SUPERINTENDENCIA DE INDUSTRIA Y COMERCIO

No. 11-094669- -00006-0000

Referencia : Expediente No. **11.094.669**
Asunto : Solicitud de Patente para: **"SISTEMA Y MÉTODO PARA ATRAER ESPECIES DE AVES A LOS COMEDEROS Y ABREVADEROS"**
Solicitante : WILLIAM J. ODOM, JR.
Fecha de solicitud : 28 de Julio de 2011

Figura 1 de la presente solicitud

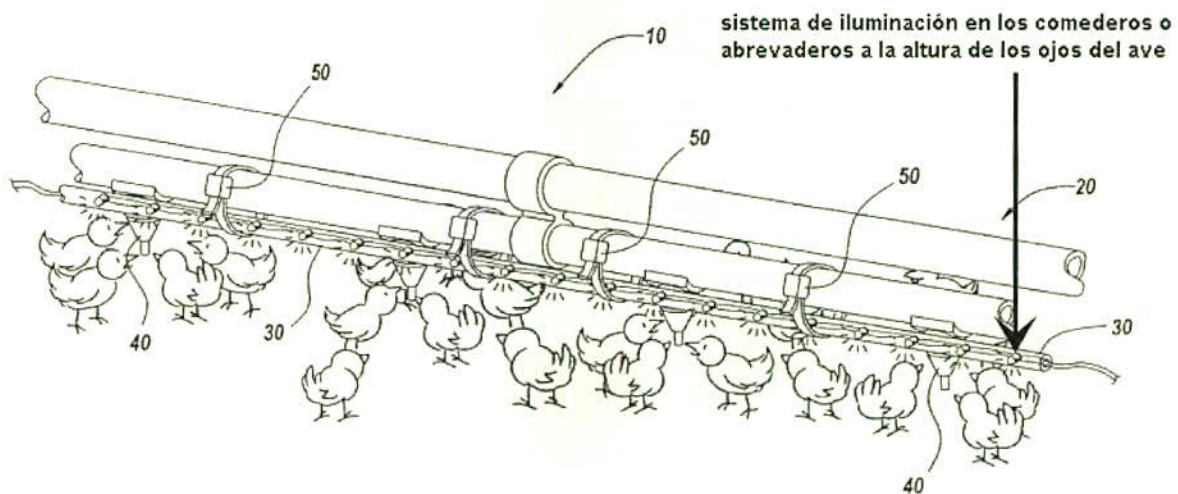
De hecho, y contrario a lo requerido por la reivindicación 1 de la presente solicitud, el documento D1 requiere que la fuente de luz sea ubicada lejos de los comederos o abrevaderos, y más arriba de la altura de los ojos de las aves, como lo evidencia el párrafo [0060] del mismo documento: "las lámparas LED con forma de bombillo 1 para la iluminación están suspendidas de una viga 5 del edificio".

Para dar más claridad a lo anterior, se presentan a continuación la figura 1 de D1 y la figura 1 de la presente solicitud, ilustrando la ubicación de la fuente de luz en cada una de ellas:

Como se explicó anteriormente, la diferencia entre la presente la presente invención y el documento D1 es que la fuente de iluminación se encuentra unida a los comederos o abrevaderos a la altura de los ojos del ave.
